**DELIBERA DEL DIRETTORE GENERALE**

<b>Numero della delibera</b>	682
<b>Data della delibera</b>	31-05-2023
<b>Oggetto</b>	Progetto
<b>Contenuto</b>	Ristrutturazione ed ampliamento con adeguamento sismico del Presidio Ospedaliero del P.O. Mugello, Viale della Resistenza, 55 Borgo San Lorenzo (FI). Approvazione progetto esecutivo e quadro economico - CUP: D69J18000050005

Estremi relativi ai principali documenti contenuti nel fascicolo		
Allegato	N° di pag.	Oggetto
A	22	Relazione Responsabile del procedimento
A1	13	Elenco elaborati progetto
B	1	Quadro economico
C	195	Verbale Validazione

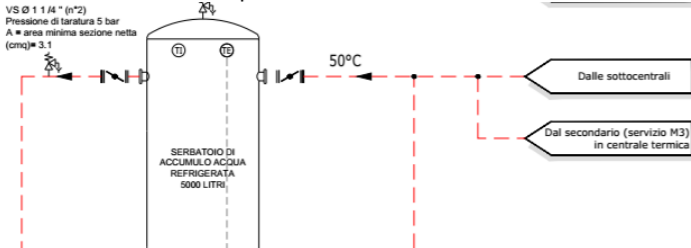
MI04.9.	A.2, E.2	<p>[NC] Completezza e coerenza delle informazioni D.lgs 50/2016 e DPR 207/2010 per le parti ancora in vigore (art. 43)</p> <p>Par. 12.5 (pag. 60) – Il documento non riporta la provenienza del dato di input per il dimensionamento dell'impianto di produzione acqua calda sanitaria, cioè fabbisogno di acqua calda sanitaria medio stimato in circa 8 mc/gg.</p>			
MI04.10.	A.2, E.2	<p>[NC] Completezza e coerenza delle informazioni D.lgs 50/2016 e DPR 207/2010 per le parti ancora in vigore (art. 43)</p>

<p>Par. 17 (pag. 74) – Il documento non chiarisce come si ottenga il valore della portata di gas totale pari a 552m<sup>3</sup>/h, partendo dal fatto che sono previste n. 2 caldaie da 2350kW cadauna ed n. 1 cogeneratore da 800kW.</p>		
MI04.11.	A.2, E.2	<p>[NC] Completezza e coerenza delle informazioni D.lgs 50/2016 e DPR 207/2010 per le parti ancora in vigore (art. 43)</p> <p>Il documento non prevede apparecchiature per la produzione del vapore, generatori, invece, presenti nella attuale “Centrale termica” (sono presenti n. 2 caldaie a vapore di potenza pari a circa 700kW ciascuna). Si chiede conferma, vista la dismissione dell’attuale “Centrale termica”, dell’assenza della necessità di avere vapore da utilizzare all’interno del presidio ospedaliero.</p>		
MI04.12.	A.2, E.2	<p>[NC] Completezza e coerenza delle informazioni D.lgs 50/2016 e DPR 207/2010 per le parti ancora in vigore (art. 43)</p> <p>Il documento non riporta una tabella di confronto tra le apparecchiature / potenzialità termiche e frigorifere presenti nella attuale “Centrale termica”, rispetto alle apparecchiature / potenzialità termiche e frigorifere previste nella nuova centrale tecnologica.</p>

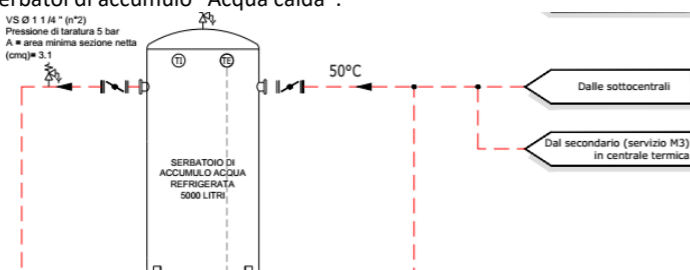
MI04.9.	A.2, E.2	<p><i>[NC] Completezza e coerenza delle informazioni</i>  <i>D.lgs 50/2016 e DPR 207/2010 per le parti ancora in vigore (art. 43)</i>                      Par. 12.5 (pag. 60) – Il documento non riporta la provenienza del dato di input per il dimensionamento dell'impianto di produzione acqua calda sanitaria, cioè fabbisogno di acqua calda sanitaria medio stimato in circa 8 mc/gg.</p>	Il documento verrà integrato con i dati richiesti. Le informazioni sono desunte dai dati forniti dai conduttori dell'impianto dell'Ospedale che hanno riportato le letture dei contatori idrici di acqua calda e fredda.	I Progettisti hanno provveduto ad integrare il documento in oggetto con quanto segnalato. Il rilievo si ritiene <b>superato</b> .	C
MI04.10.	A.2, E.2	<p><i>[NC] Completezza e coerenza delle informazioni</i>  <i>D.lgs 50/2016 e DPR 207/2010 per le parti ancora in vigore (art. 43)</i></p>

<p>Par. 17 (pag. 74) – Il documento non chiarisce come si ottenga il valore della portata di gas totale pari a 552m<sup>3</sup>/h, partendo dal fatto che sono previste n. 2 caldaie da 2350kW cadauna ed n. 1 cogeneratore da 800kW.</p>			
MI04.11.	A.2, E.2	<p>[NC] Completezza e coerenza delle informazioni D.lgs 50/2016 e DPR 207/2010 per le parti ancora in vigore (art. 43)</p> <p>Il documento non prevede apparecchiature per la produzione del vapore, generatori, invece, presenti nella attuale “Centrale termica” (sono presenti n. 2 caldaie a vapore di potenza pari a circa 700kW ciascuna). Si chiede conferma, vista la dismissione dell’attuale “Centrale termica”, dell’assenza della necessità di avere vapore da utilizzare all’interno del presidio ospedaliero.</p>	La produzione di vapore sterile viene prevista di tipo elettrico.	I Progettisti hanno provveduto ad integrare il documento in oggetto con quanto segnalato. Il rilievo si ritiene <b>superato</b> .	C
